LINEA AV/AC TORINO – VENEZIA Tratta VERONA – PADOVA

IN02 - PROLUNGAMENTO SOTTOVIA ESISTENTE A DESTINAZIONE CICLOPEDONALE SOTTO LA LINEA STORICA AL km 1+876.67

RELAZIONE CONFRONTO PD/PE

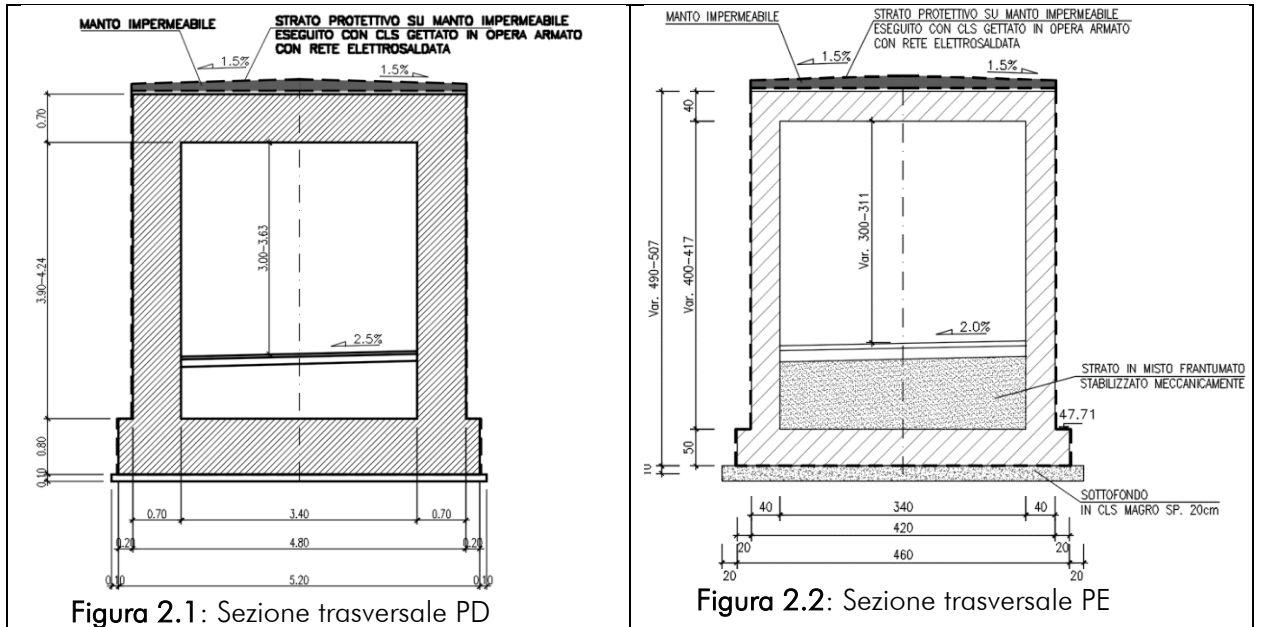
Nello sviluppo del Progetto Esecutivo, oltre ai normali studi ed approfondimenti delle problematiche dell'opera e la miglior definizione di alcuni dettagli e particolari costruttivi, tipici di tale processo, sono state apportate alcune variazioni e/o affinamenti rispetto al Progetto Definitivo descritte nei paragrafi seguenti.

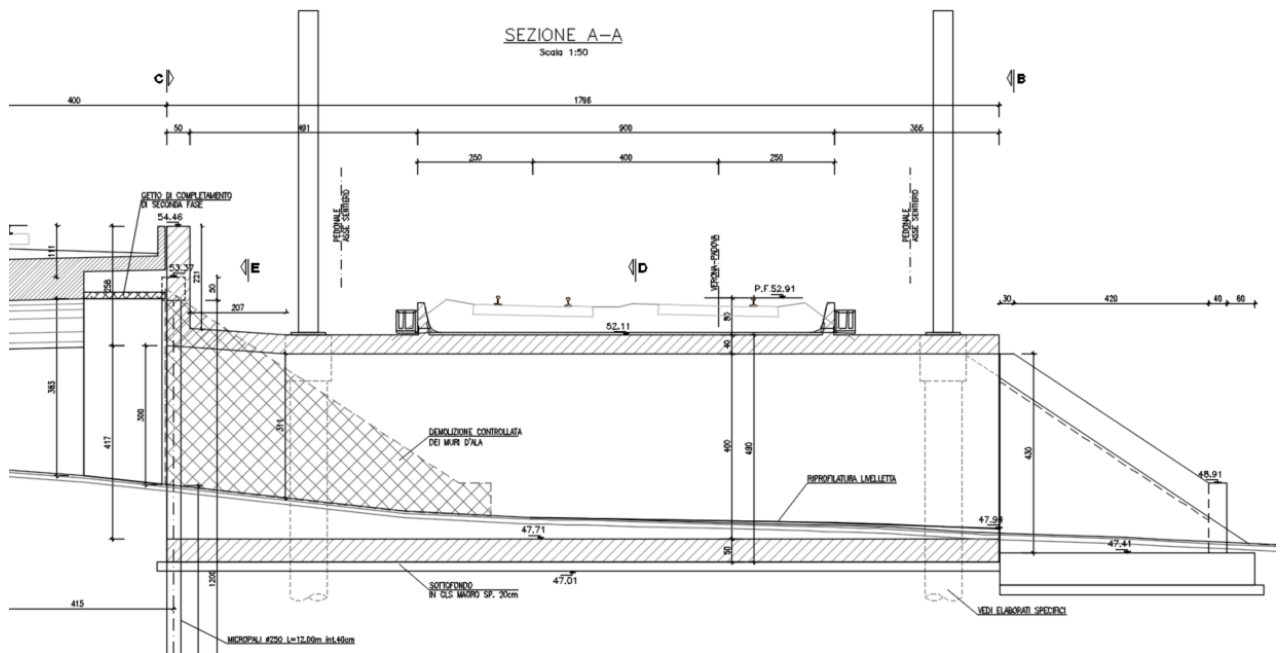
È stata realizzata un'apposita relazione geotecnica "IN1711E12RBIN0200001A - RELAZIONE GEOTECNICA". Poiché l'opera è un attraversamento sottobinario come profilo geotecnico si rimanda al profilo geotecnico di linea.
